If 09.02.2023 SERVICIO DE INFRAESTRUCTURAS EDUCATIVAS

A El informe es desfavorable, por multitud de motivos, el principal de los cuales es la, en opinión del SIE, la insuficiencia de nuevas reservas para uso docente que propone el PGE, y los restantes son aspectos más formales que otra cosa, si bien tantos que obviamos hacer un resumen previo y pasamos a analizarlos separada y detalladamente, con el orden en que aparecen en las CONCLUSIONES del informe, excepto lo relativo a INSUFICIENCIA DE LAS NUEVAS RESERVAS EDUCATIVAS PROPUESTAS (punto 9.4 de las conclusiones del informe) que, por su trascendencia se analiza en primer lugar.

B.0 INSUFICIENCIA DE LAS NUEVAS RESERVAS EDUCATIVAS PROPUESTAS

* La sección censal 04.005, rural y muy extensa y alargada:

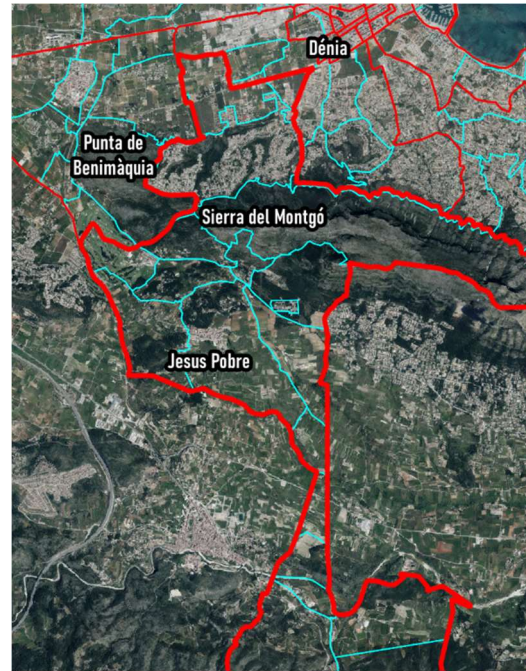
se ha asignado en un 70% a La Xara, en un 20% a Les Marines y el resto (10%) al Casco Urbano v/Marines. La razón es obvia: Los centros educativos próximos de esta alargada sección son La Xara y Nova Dénia. El núcleo urbano de Dénia se encuentra en el agudo extremo este de ella.

Cartografía Inundabilidad SNCZI.

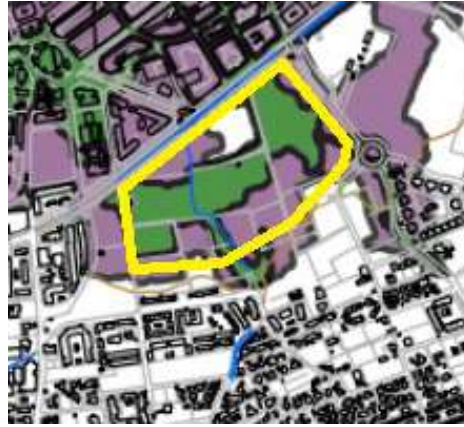
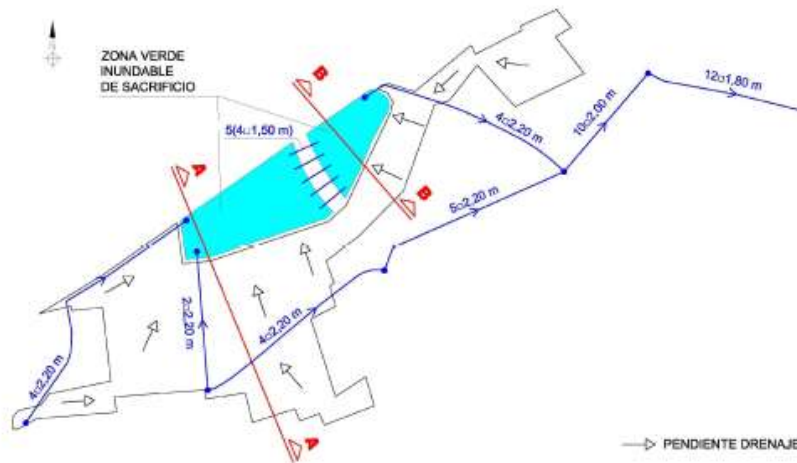
Esta zona (Alquerías) presenta problemas de inundabilidad s/SNCZI:

problemas que ya fueron estudiados en el Estudio de Inundabilidad específico que se elaboró con la versión preliminar, y en que se concluía que con las medidas correctoras que se adoptaban se eliminaba la inundabilidad en la zona, si bien las medidas correctoras eran en gran medida provocar mediante depresión del terreno la inundabilidad de parte de la zona (retrasar la inundación) y evacuar finalmente la riada al mar mediante conductos de gran sección:

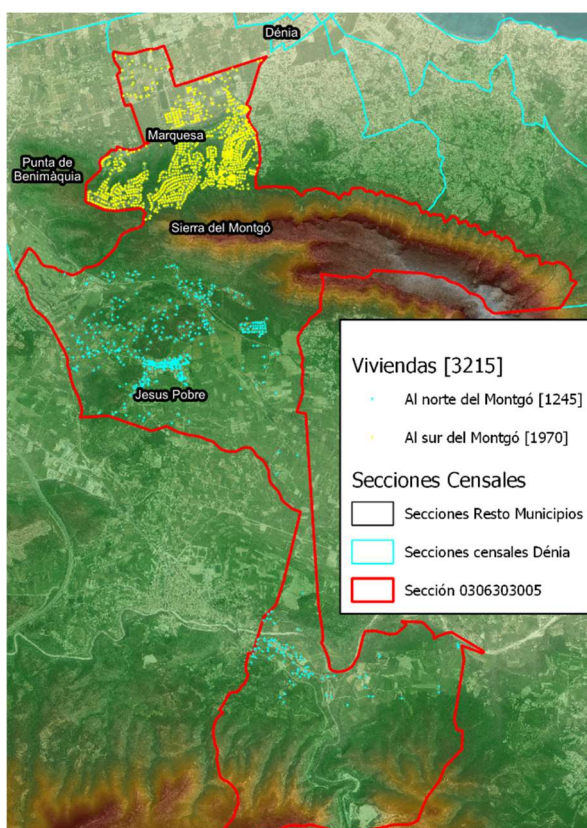
Adoptar sin más esta sección censal como el área clientelar del CIEIP Pare Pere:

ubicado en el núcleo urbano de Jesús Pobre NO ES ADECUADO, ya que esta sección presenta tal extensión, configuración y disposición del poblamiento que no es posible pensar que las viviendas existentes en la vertiente norte del Mongó (que son la mayoría, con diferencia en esta sección censal, del orden de 4.150 mientras que en el resto no alcanzan las 2.100, tengan que resolver su escolarización en este CEIP del

Si suponemos que las viviendas vacías se reparten homogéneamente en toda la sección, resulta:

- Porcentajes de vivienda en las zonas norte y sur de la sección (Datos obtenidos por explotación del catastro):
 - o Norte: $1.246 / (1.246 + 1.970) = 38,7\%$ %
 - o Sur: $100 - 38,7 = 61,3\%$

- Viviendas vacías:
 - Assignables a Jesús Pobre: $61,3\%s/227 = 139$
 - Assignables a Casco Urbano/Déniav/Rotes: $227-139=88$

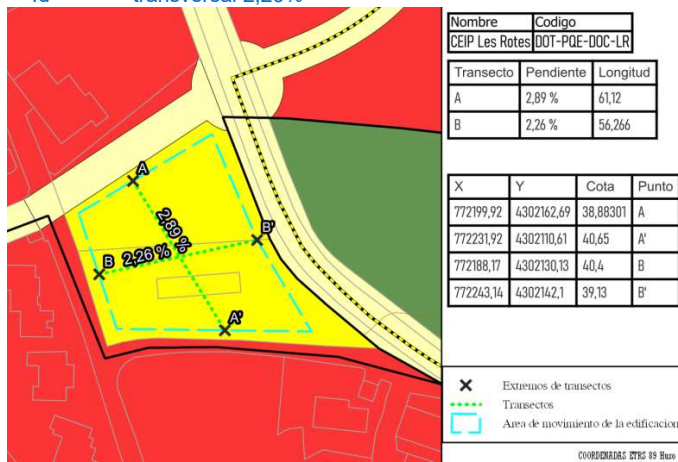
- (2) Se dan las coordenadas UTM de los vértices del perímetro

Lo que permite comprobar la superficie.

B.6 Ampliación IES M^a Ibars

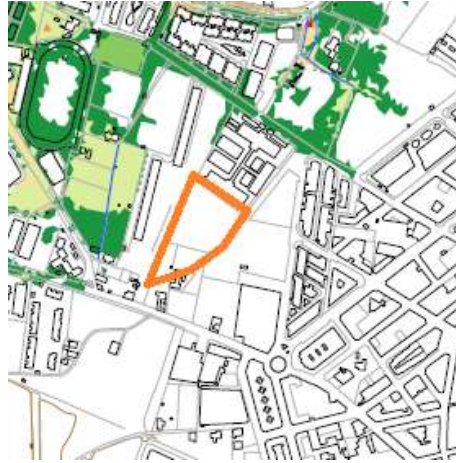
El informe indica en su apartado 6.2.2, que la parcela para ampliación del IES M^a Ibars "...no puede ser tomada en cuenta mientras que dicho estudio de inundabilidad y las medidas correctoras sean informadas por el órgano competente en la materia" dado que se encuentra parcialmente afectada por riesgo de inundabilidad según PATRICOVA y SNCZI.

No es así: la ZND-DT-UL (en la versión final nov22 PGE M^a Ibars), no está afectada por inundabilidad según la cartografía SNCZI, que es la que prevalece sobre PATRICOVA (este aspecto de la prevalencia de una sobre otra ya se ha visto más arriba):

Si el PGE obliga a que se incluya esta parcela en el Estudio de Inundabilidad del sector ZND-RE-1.1 Playa-Torrecremada es para asegurar que las medidas correctoras que han de tomarse en este no causan inundabilidad en ella.
